CITTA' DI VERNOLE

OGGETTO: (Codice identificativo procedimento ID_VIP:3559).

Istanza di verifica di assoggettabilità a VIA relativa al progetto di realizzazione del micro tunnel all'approdo del metanodotto TAP nel Comune di Melendugno, presentata in ottemperanza alla prescrizione A.5) del D.M. 0000223 del 01/09/2014 come modificato dal D.M. 0000072 del 16/04/2015. Trasmissione Osservazioni.

Osservazioni del Comune di Vernole Riguardo la Prescrizione A.5 del DM 223 del 11.09.2014

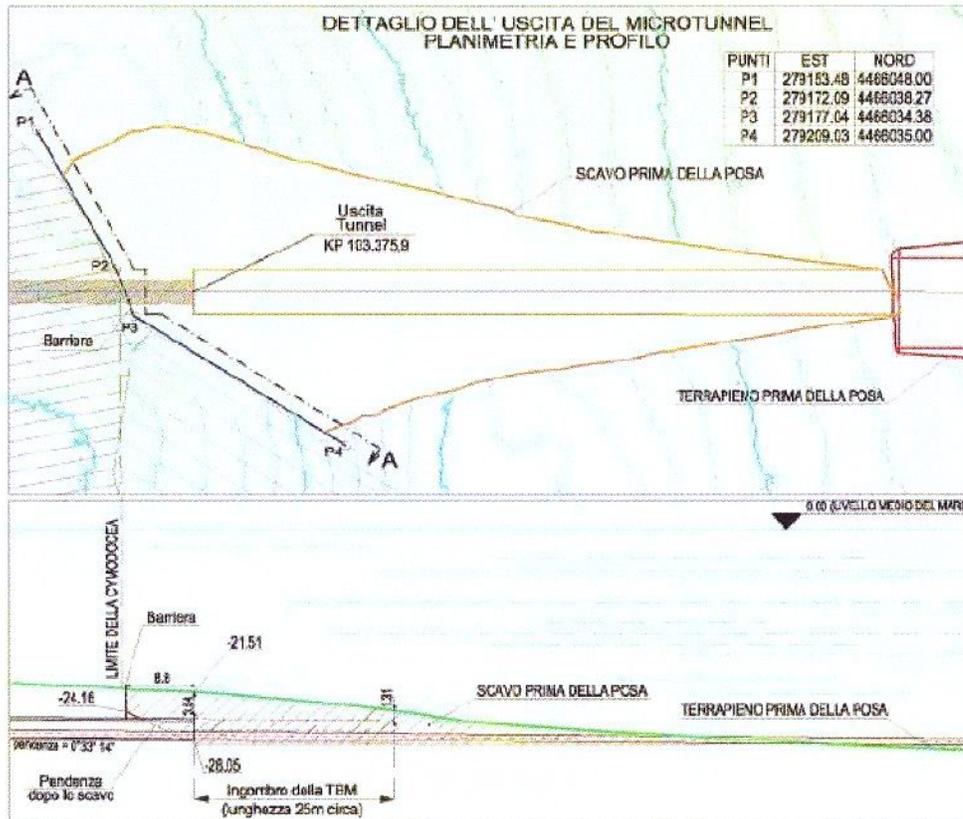
Tale soluzione progettuale è comunque **in contrasto** con la prescrizione A.6b che **impone** l'uscita a mare del micro tunnel **a 50 m** dalle ultime piante di Cymodocea, al fine di tutelarne più efficacemente l'integrità. Si noti inoltre che la distanza dichiarata di 8.8 m dal limite della prateria viene comunque ulteriormente ridotta nel documento (SAIPEM 2016), dove facendo la banale somma delle lunghezze dei singoli tratti si ha una lunghezza complessiva del micro tunnel di 1531.70 m, portando quindi la distanza dalla Cymodocea a soli 1.3 m.
